NOTA VAN ZIENSWIJZEN

ONTWERP BESTEMMINGSPLAN

DOKKUM - TUSKEN DE FEARTEN

Zienswijzen bestemmingsplan 'Dokkum – Tusken de Fearten'

Voorstel: Oostkant (zónder fiets-/wandelpad)

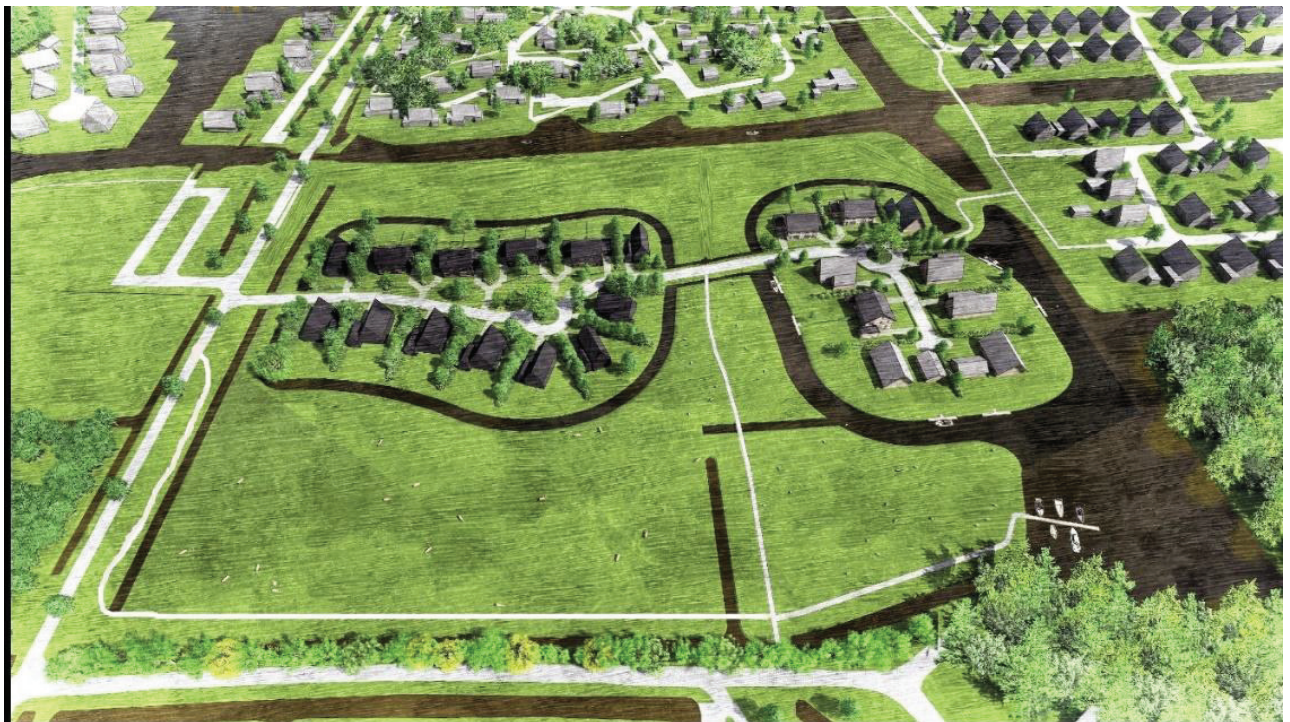
Vanwege alle bovenvermelde redenen, dringen wij er bij u, *als vertegenwoordiger van haar burgers*, op aan om te kiezen voor **behoud van de natuurlijke groene bufferstrook** zoals die door mij staat ingetekend aan de oostkant van de nieuw aan te leggen wijk, dus *zónder fiets-/wandelpad!*

Gemeenteraad, met een *kleine* aanpassing van het plan, namelijk het fiets-/wandelpad schrappen of te situeren aan de westkant van de nieuwe wijk, zal dit voor ons een *groot verschil* maken met betrekking tot onze woonbeleving (i.c. privacy) !!! Wilt u ons aanpassingsverzoek ondersteunen ???
